# **Avis délibéré de l'Autorité environnementale sur le centre d'exploitation des lignes 16 et 17 du Grand Paris Express (93-95)**

## **Complément à l'avis Ae n°2017-71**

**n°Ae : 2018-05**

*Figure 2: Localisation du centre d'exploitation (source dossier). Les sites de Gonesse (orange) et Mermoz (rose) sont les sites alternatifs qui avaient été étudiés.*

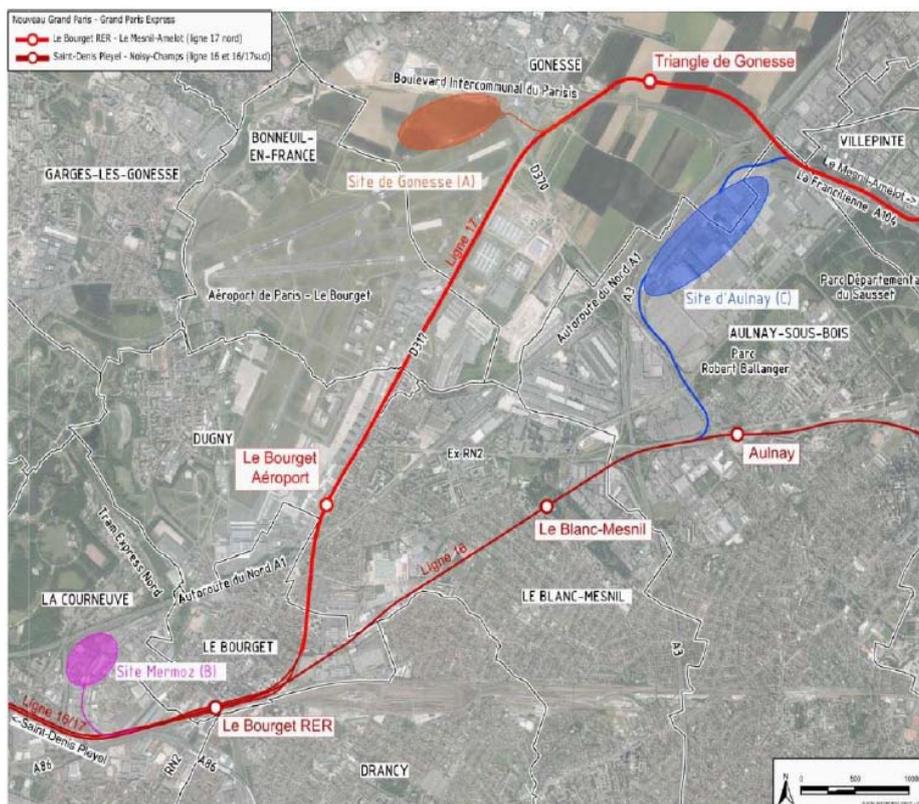
Le dossier évoque les trois hypothèses initialement envisagées d'implantation du site (Gonesse, Mermoz et Aulnay, cf. figure 1). Les critères de choix combinaient proximité géographique vis-à-vis de la ligne 17 et de la ligne 16, foncier mobilisable et desserte routière et ferroviaire. Le recours à une étude multi-critères est mentionné par le dossier, celle-ci n'est toutefois pas jointe.

***L'Ae recommande de compléter l'étude d'impact par les analyses multicritères ayant mené au choix de l'implantation retenue, notamment eu égard aux effets sur l'environnement ou la santé humaine.***

Figure 4: Localisation des pollutions identifiées (source dossier).

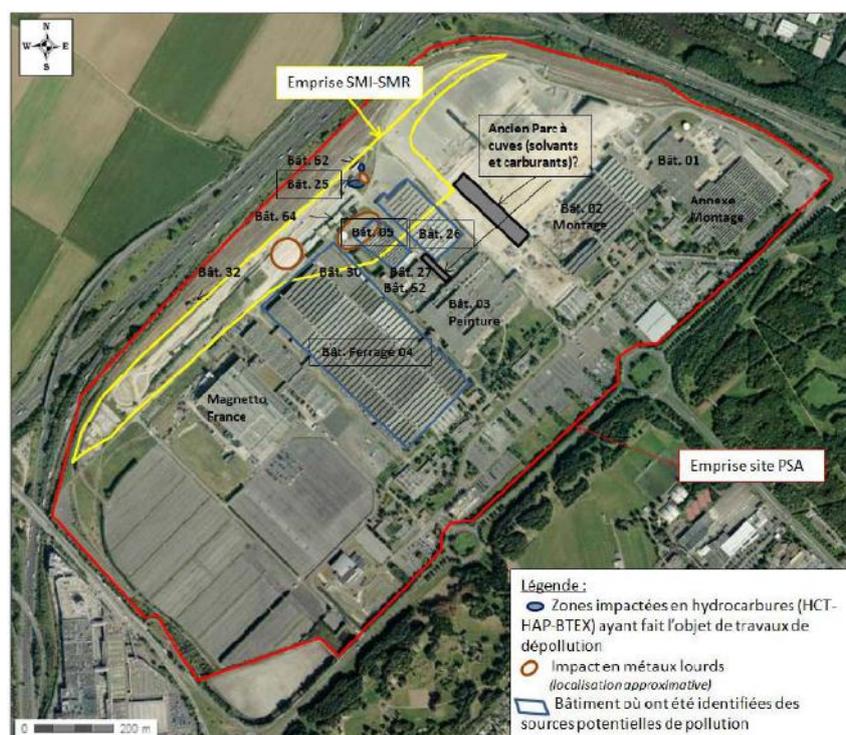
Le site PSA est inscrit dans la base de données des sites et sols pollués BASOL: un foyer de pollution est répertorié au niveau de la zone dite des anciens « parcs à cuves de carburants et solvants », mitoyenne au PCC/SMR (voir figure 3 ci-dessous). Le dossier mentionne que, sur 30 000 m<sup>2</sup>, la nappe des calcaires de Saint-Ouen est polluée par des BTEX (Benzène, Toluène,

Éthylbenzène et Xylènes) et du chlorure de vinyle. À proximité de la pollution sur le PCC/SMR, des hydrocarbures aromatiques volatils (principalement du toluène et des xylènes) et des hydrocarbures aliphatiques volatils C5–C16 sont détectés au droit de l'ensemble des piézais<sup>8</sup> installés, des teneurs faibles en tétrachloroéthylène et de 1,1,1-trichloroéthane sont détectés au droit de quelques piézais. Des traces non significatives en chlorure de vinyle sont également observées.

Le dossier mentionne d'autres pollutions sur le reste du site du futur centre d'exploitation : métaux lourds, composés organiques, composés organiques halogénés volatiles, hydrocarbures. La caractérisation de certaines d'entre elles reste à préciser dans le dossier (bâtiment 26, notamment).

Le dossier précise également que la dépollution des eaux souterraines au droit de l'ancien parc à cuves, qui incombe à PSA, est engagée depuis septembre 2017. Elle consiste en des travaux de purge des sols et d'écrouissage<sup>9</sup> de nappe de fond de fouille jusqu'en mars 2019, puis en un traitement de nappe *in situ* jusqu'en décembre 2020, sans pouvoir conclure néanmoins sur la réussite de l'opération et sur les niveaux de pollution résiduels, ce qui laisse une incertitude sur les impacts sanitaires pendant la phase travaux.

Selon les informations communiquées aux rapporteurs après leur visite, les cibles de dépollution des sols retenues par PSA seraient similaires à celles retenues par la police des installations classées sur une autre partie du site, sans être prescrites par arrêté préfectoral. La gestion envisagée consiste à excaver et éliminer les terres polluées et à remblayer les surfaces polluées par des terres saines jusqu'à la cote retenue. Néanmoins, le dossier n'apporte à aucun endroit de

précision sur les mesures de gestion, ni de garantie quant à l'exposition des travailleurs, pendant la phase travaux, puis des occupants pendant l'exploitation du site, que ce soit vis-à-vis des sols pollués du site ou de la nappe située au voisinage<sup>10</sup>.

***L'Ae recommande de préciser, pour l'ensemble des sols et nappes pollués les objectifs à atteindre pour maîtriser l'exposition des travailleurs et des occupants des futures installations et, le cas échéant, les précautions éventuellement nécessaires pendant la phase travaux.***
